zur Sitzung des Gestaltungsbeirats (GBR)

am Freitag, 03.02.2023, Großer Saal, Kulturzentrum

### TOP 1: Schorndorfer Straße 172, Oststadt

## TOP 2: Krauthof-Areal, Hoheneck

### Beratung im Gestaltungsbeirat am 06.05.2022

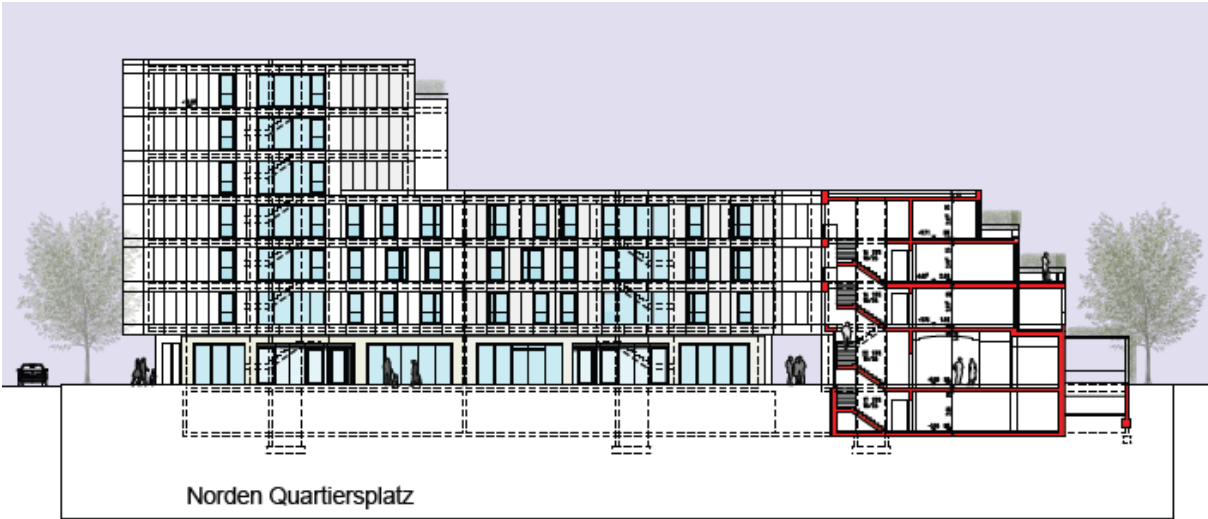
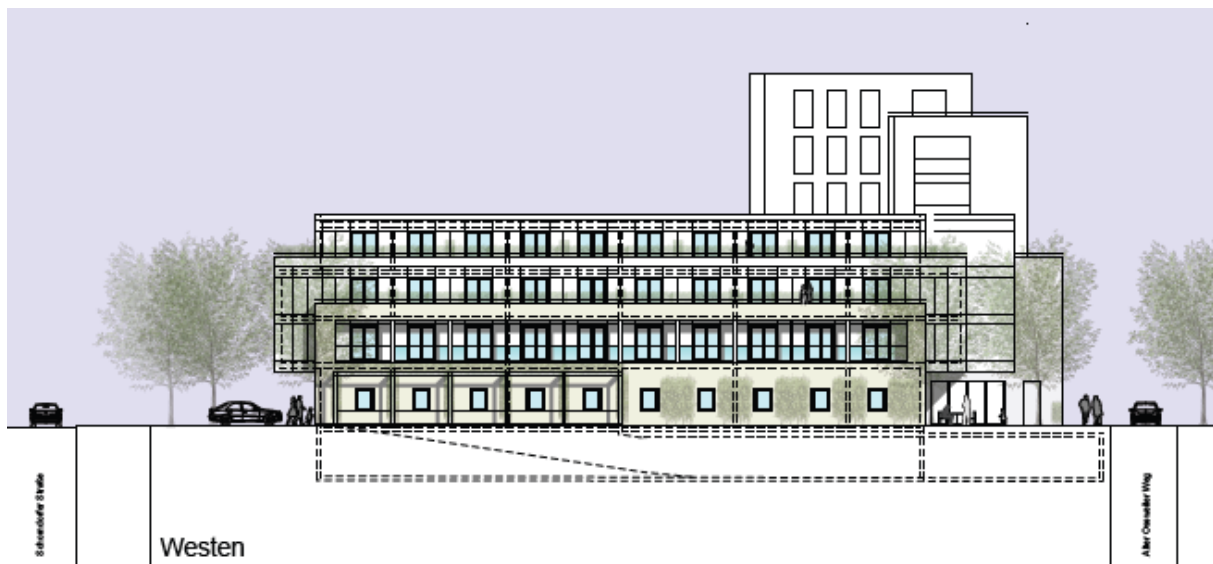
Das Vorhaben liegt an der Grenze der Stadtteile Oststadt und Oßweil und ist ein wichtiger Bestandteil der Rahmenplanung und des städtebaulichen Konzepts „Fuchshof“. In der 2019 beschlossenen Fassung ist für diesen Bereich ein von der Schorndorfer Straße zurückversetzter, L-förmiger Baukörper mit einem nach Osten orientierten, sechsgeschossigen Kopfbau vorgesehen. Die nun vorgestellte Planung sieht in Anlehnung daran einen drei- bis viergeschossigen winkelförmigen Baukörper vor, der nach Osten mit einem siebengeschossigen Hochpunkt abschließt.

Der Gestaltungsbeirat befürwortet grundsätzlich die stadträumliche wie auch funktionale Konzeption mit Wohnungen und einem kleinteiligen Ladenangebot im Erdgeschoss. Die Abweichung in der Geschossigkeit im Osten und die leichte Kippung des südlichen Baukörpers können anhand des Modells nachvollzogen werden. Jedoch sollte die beiden Aspekte durch Perspektiven aus dem Betrachtungswinkel eines Fußgängers / einer Fußgängerin des in der Präsentation gezeigten digitalen Massenmodells überprüft werden. Der Entwurf versucht die individuellen Gegebenheiten der Situation mit einer polygonalen Gebäudekontur, einer unterschiedlichen Terrassierung der Gebäudeteile und einer besonderen Ecksituation zu verarbeiten. Die Fassaden sind mit Absätzen und Versprüngen stark gegliedert und treten sehr heterogen in Erscheinung.

Bei der weiteren Durcharbeitung sollte diese Vielgestaltigkeit beruhigt werden, um einen homogenen Ausdruck der Fassaden in Ergänzung zur Terrassierung zu erzielen. Auch die Ecksituation und der Übergang der beiden Gebäudeteile sollten in diesem Sinne überarbeitet werden. Der Hochpunkt sollte nicht in die Fassade der unteren Geschosse einbezogen, sondern stärker aufgelöst werden, um ihm seine Massivität zu nehmen. Die Lochfassade des südlichen und westlichen Erdgeschosses bedarf einer Integration, damit in diesem Bereich keine unattraktiven Rückseiten entstehen. Insgesamt sollten mehr gestaltgebende als technische Elemente betont werden.

Dem Außenraum des Ortes kommt aufgrund seiner Lage eine wichtige nachbarschaftliche Rolle zwischen den Stadtteilen als Quartiersplatz zu. Dies muss sich in einer gut durchdachten Gestaltung widerspiegeln. Der nördliche Teil des Platzes kann mit den angrenzenden Läden eine belebte Laufzone werden. Die Orientierung in Richtung Nordost erscheint für eine ausgesprochene Aufenthaltsnutzung weniger geeignet. Um den Ort aber klar vom angrenzenden Verkehrsraum als Platz abzusetzen, bedarf es einer raumwirksamen Gestaltung, die eine spürbare Distanz zum befahrenen Kreislauf schafft. Dies könnte z.B. mit einem dichten Baumdach erreicht werden. Auf der Südseite des Baukörpers ist ein gut besonnener und ruhiger Aufenthaltsbereich sinnfälliger. Der Durchgang sollte in seiner Dimension und Gestalt als angenehme Verbindung wahrgenommen werden.

Die vorgeschlagenen Stellplätze dominieren im Zusammenhang mit der Geometrie des Kreisels den nördlichen Platz visuell wie funktional. Die Stellplätze müssen auf ein absolutes Mindestmaß reduziert werden und sollten daher an weniger zentraler Stelle z. B. in Verbindung mit der Abfahrt in die Tiefgarage oder an den östlichen Gebäudekopf angeordnet und aus dem Mittelpunkt des Platzes gerückt werden. Anlieferung, Brandrettung und Fahrradstellplätze sind in diesem Zusammenhang ebenfalls aufzuzeigen.

Es wird um eine **Wiedervorlage** gebeten. Dabei sollte bei der Weiterentwicklung des Projekts der Fokus vor allem auf die **Fassaden- und Platzgestaltung** gelegt werden. Der Gestaltungsbeirat empfiehlt bei den Schnitten und Ansichten die **direkt angrenzende Nachbarbebauung einzubeziehen** sowie in den Zeichnungen die gestaltprägenden Elemente hervorzuheben und die Materialität anzudeuten. Auch die Darstellung der Straßenräume aus Fußgängerperspektive mit Hilfe eines **einfachen digitalen Massenmodells** mit Gebäudekuben wäre für die Einordnung des Hochpunktes hilfreich.

## Beratung im Gestaltungsbeirat am 22.07.2022

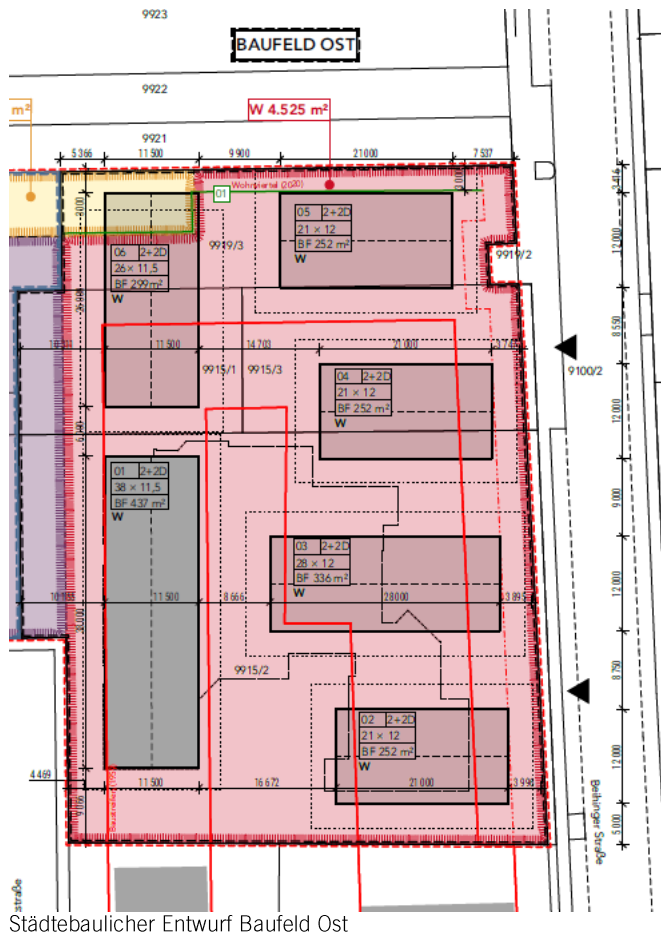
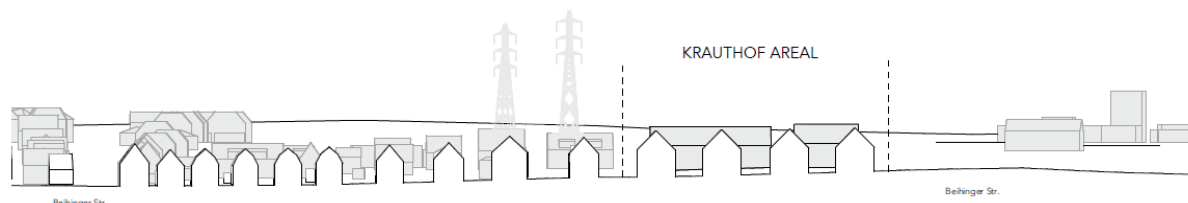
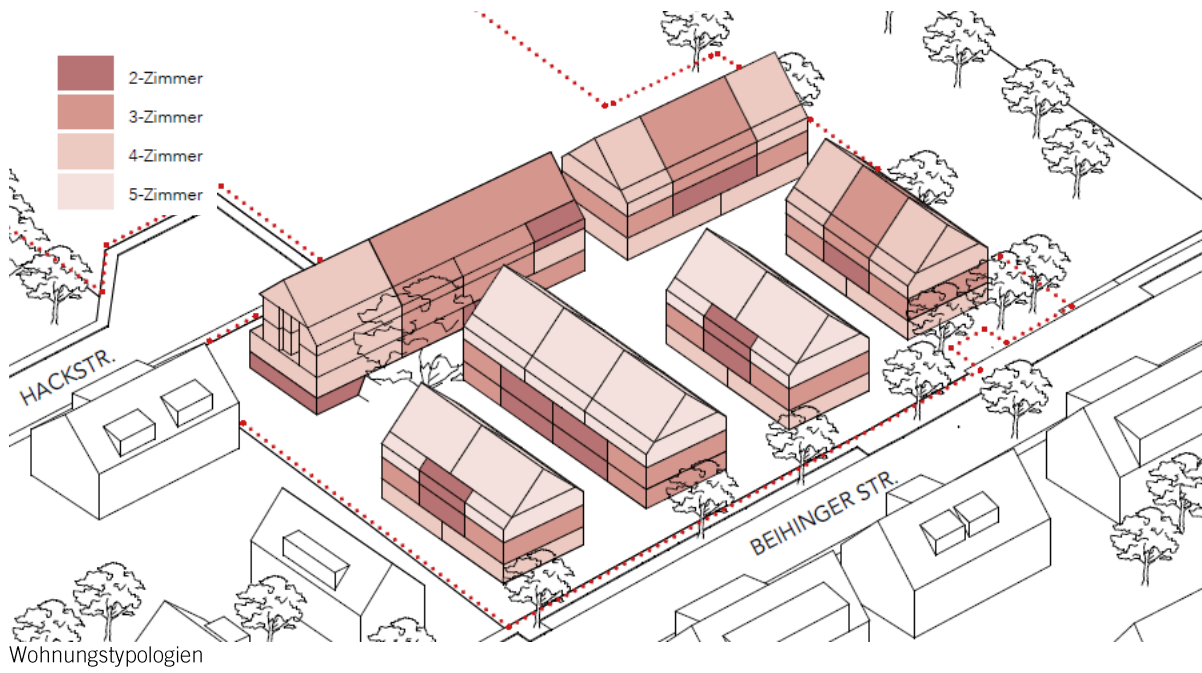
Der Gestaltungsbeirat begrüßt zunächst die vielfältigen Überlegungen zu den unterschiedlichen Maßstabsebenen der Planungsaufgabe und die sorgfältige Ausformulierung der Darstellungen und des Modells. Zudem befürwortet er die Schaffung von Wohnraum an diesem Standort sowie die Umnutzung des bisherigen Hotelgebäudes. Dennoch wirft der Entwurf einige Fragen in Bezug auf die Wohn- und Freiraumqualitäten auf.

Durch die gewählte Zeilenbebauung entstehen proportional lange, tiefe Zwischenräume, in welchen sich nur sehr schwer Aufenthaltsqualitäten ablesen lassen. Der Versuch durch den längeren Baukörper 3 zwei rückwärtige Wohnhöfe zu formulieren, erscheint kontraproduktiv, weil hierdurch der Baukörper 3 zu nahe an den Bestandsbaukörper heranreicht. Zusätzlich entsteht ein Zielkonflikt zwischen den nach Süden ausgerichteten Wohnungen und den Immissionen der Beihinger Straße. Verschärft wird dieses Problem durch die gewählte Lage der beiden Ein- und Ausfahrten der Tiefgarage, die den zusammenhängenden Außenbereich zerschneiden.

Es wird empfohlen möglichst viele PKW-Stellplätze in einer Quartiersgarage auf dem westlichen Baufeld unterzubringen. Diese Maßnahme bietet den Vorteil, dass großkronige Bäume mit Erdanschluss im Freiraum gepflanzt werden könnten, die eine wichtige stadtklimatische Bedeutung übernehmen würden. Auch die durch die Topografie bedingte, kleinteilige Terrassierung des Geländes wäre nicht notwendig. Die Außenanlagen müssten nicht aufwendig bewässert werden und wären somit im Unterhalt deutlich robuster

Die Giebel entlang der Beihinger Straße sollten nicht als Seiten-, sondern als Vorderfassaden zum öffentlichen Raum, analog zu den bestehenden, südlich angrenzenden Punkthäusern, ausgebildet werden. Durch eine moderate Reduzierung der Gebäudetiefe würden sie besser in den Kontext der umgebenden Bebauung passen. Auch für Artikulation des Siedlungsrandes im Übergang zur offenen Landschaft wäre eine besondere Ausprägung wünschenswert.

Der vorgeschlagene öffentliche Quartiersplatz als Schnittstelle zwischen dem östlichen und westlichen Baufeld sollte in Zusammenhang mit dem städtebaulichen Konzept beider Baufelder entwickelt werden. Der Gestaltungsbeirat schlägt vor, unterschiedliche städtebauliche Konzeptionen im Massenmodell zu prüfen, die klare Wohnhöfe und einen Abschluss zum Siedlungsrand definieren. Es wird angeregt im Rahmen der städtebaulichen Konzeptfindung eine Variante mit differenzierten Flachdächern im Massenmodell darzustellen, da Flachdächer hinsichtlich der Wasserrückhaltung und der PV-Nutzung Vorteile gegenüber Steildächern hätten.

### Variante 03 – Satteldach

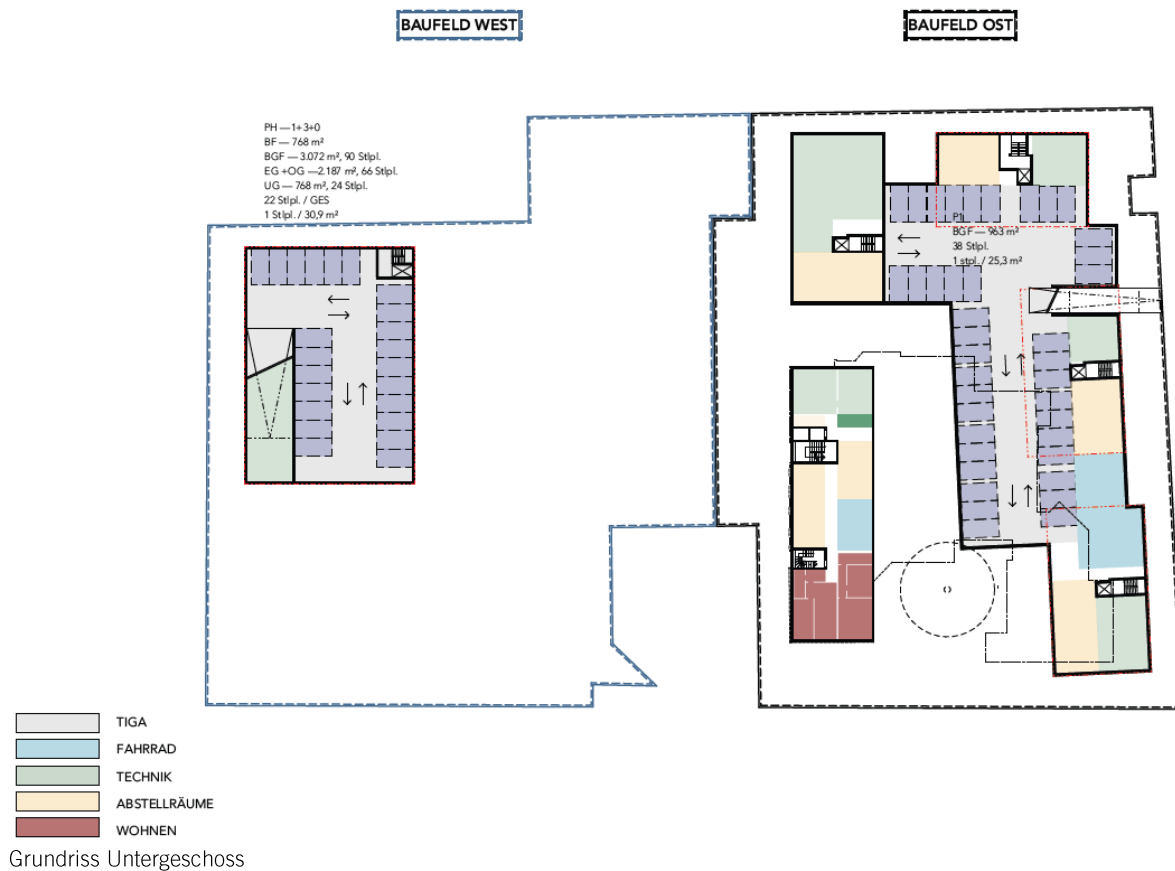
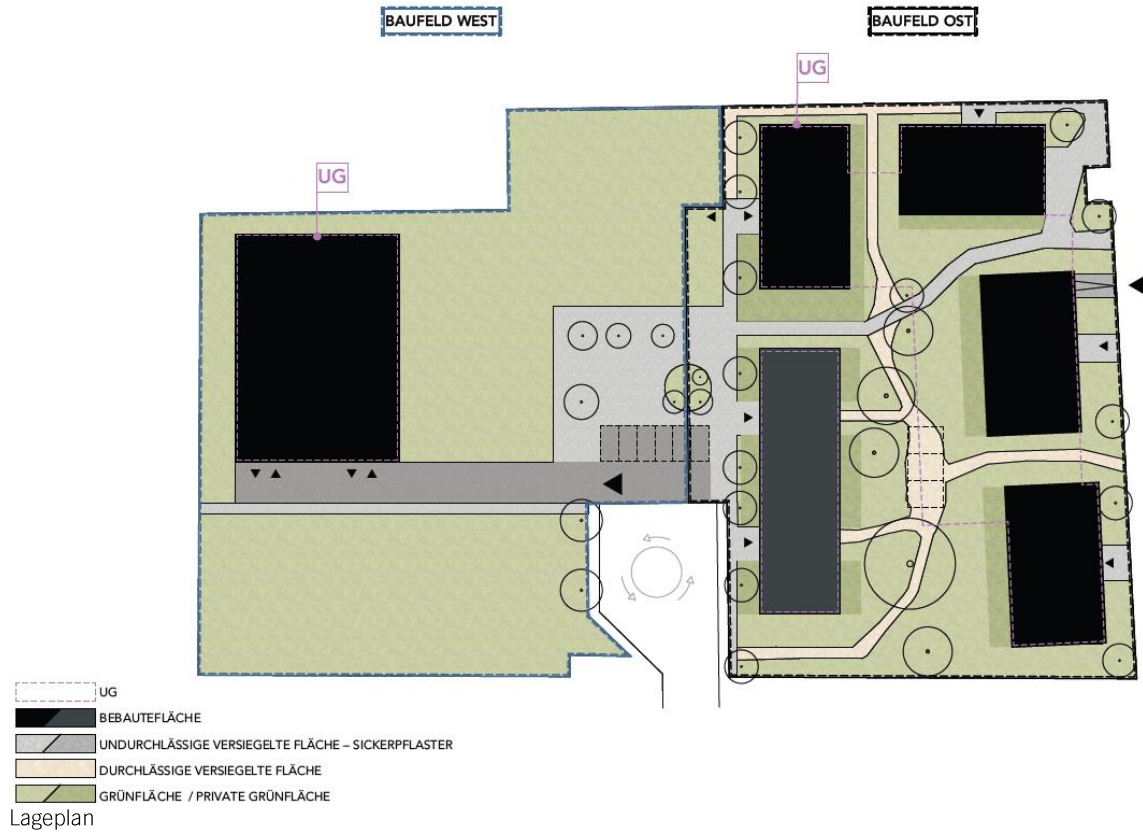
Bei Variante 03 werden die giebelständige Häuser entlang der Beihinger Straße durch zwei längere traufständige Häuser ersetzt. Um die gleiche Geschossfläche wie in den anderen Varianten zu erreichen, ergeben sich größere, tiefere und höhere Gebäudevolumen im Vergleich zur Nachbarbebauung. Die traufständigen Häuser bieten das Potential, alle Wohnräume nach Westen in Richtung eines begrünten Wohnhofs zu orientieren. Allerdings besteht gleichzeitig die Herausforderung, die langen Fassadenabwicklungen zur Beihinger Straße als Vorderseiten zu gestalten und sie in die kleinteilige Fassadenstrukturen der Umgebung einzupassen.

Der Gestaltungsbeirat empfiehlt den Architekten und Architektinnen sowie Bauherren, die beschriebenen Potentiale und Herausforderungen beider Modelle im Hinblick auf die Integration der von ihnen beabsichtigten Wohnungstypologien abzuwägen. Sollte Variante 03 weiterverfolgt werden, müsste die Kubatur der Gebäude entlang der Beihinger Straße verkleinert werden. Zudem müsste darauf geachtet werden, dass die Fassaden zu Beihinger Straße als attraktive Vorderseiten zu gestalten sind. Sollte Variante 05 Grundlage der weiteren Bearbeitung werden, müsste sichergestellt werden, dass Anbauten der Gebäudevolumen wie Gauben oder vorgestellte Balkone unterbleiben.

### Variante 05 – Satteldach

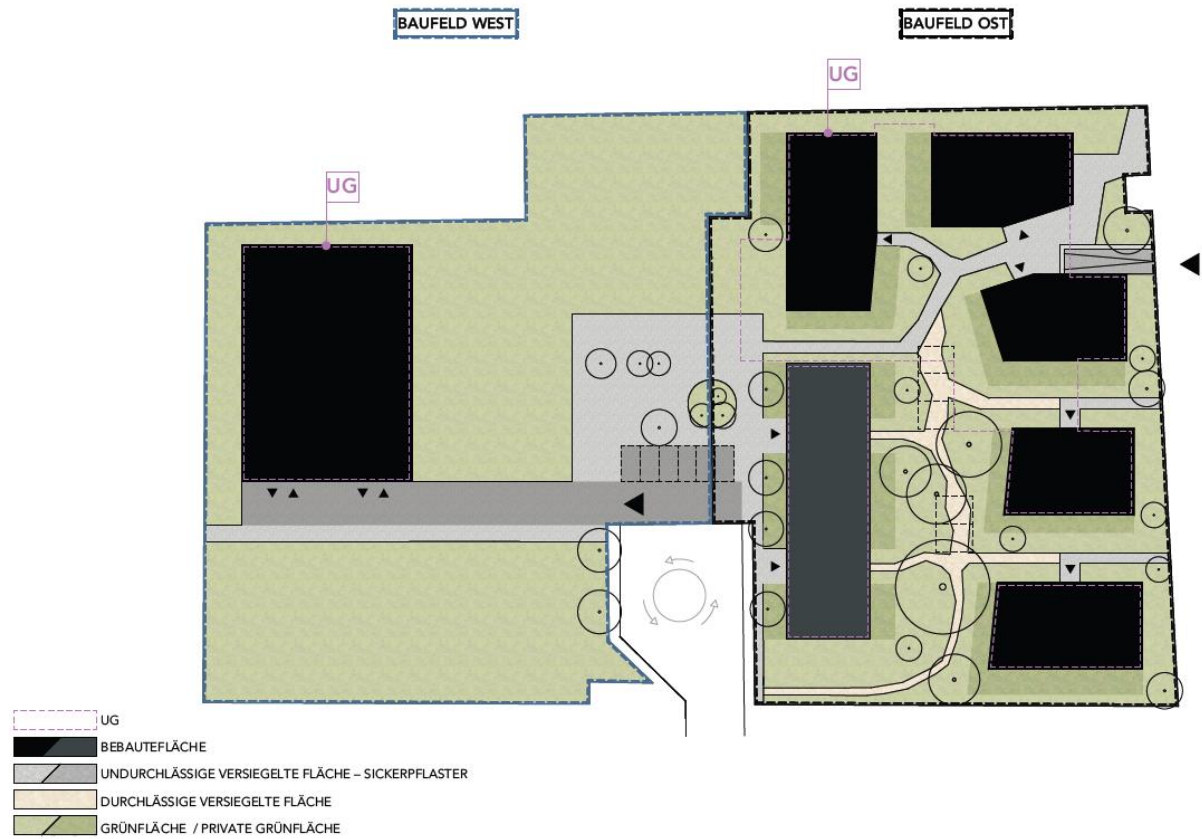
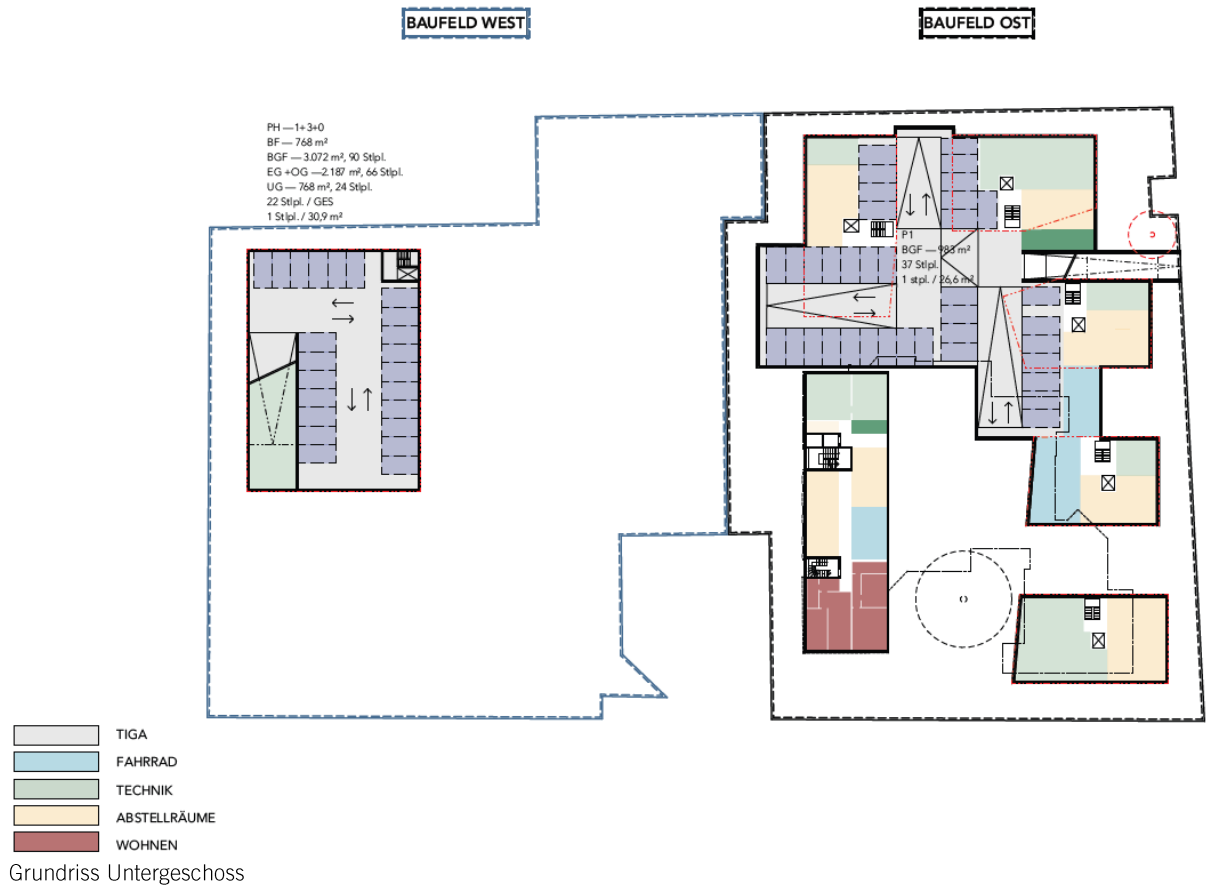
Variante 05 baut stärker auf dem Modell der Erstvorlage auf. Die giebelständigen Baukörper zur Beihinger Straße werden in der Länge gekürzt und treten typologisch nicht mehr als Zeilen, sondern als Punkthäuser in Erscheinung. Die Größe und der Maßstab der einzelnen Baukörper sind auf die Kubatur der Nachbarhäuser abgestimmt. Die Neubauten begleiten die Beihinger Straße in ortstypischer Weise.

Durch die Setzung der Baukörper entsteht ein großzügiger, grüner Wohnhof, der durch den schrägen Anschnitt der Giebelwände eine besondere räumliche Fassung als zentraler Aufenthaltsort erhält. Um die Durchwegung des Areals auf besondere Weise zu inszenieren, bekommt der Baukörper am Siedlungsrand eine polygonale Ausformulierung, die ihn im Modell als monolithischen Baukörper in Erscheinung treten lässt. Der Gestaltungsbeirat weist darauf hin, dass diese Erscheinungsform nur ohne Anbauten wie Gauben, Balkone, außen liegende Regenwasser-Falleleitungen, Dachüberstände etc. erreichbar wäre.

Da es sich bei den Häusern um klassischen Geschosswohnungsbau handelt, wirft die städtebauliche Setzung Fragen hinsichtlich der erzielbaren Wohnqualitäten auf. Durch die giebelständige Anordnung der Häuser ergeben sich drei Fassaden, die erheblichen Schallimmissionen von der Beihinger Straße ausgesetzt sind. Lediglich die kurze zum Innenbereich abgewandte Giebelseite lässt Aufenthaltsräume mit einer attraktiven Wohnqualität erwarten. Zudem entsteht durch die gewählten Gebäudeabstände eine direkte Ausrichtung der Südfassaden auf die Nordfassade der Nachbargebäude. Des Weiteren entsteht ein großer Anteil Erschließungsflächen zwischen den Gebäuden, der in Variante 03 rechnerisch dem Innenhof zugeordnet wird.
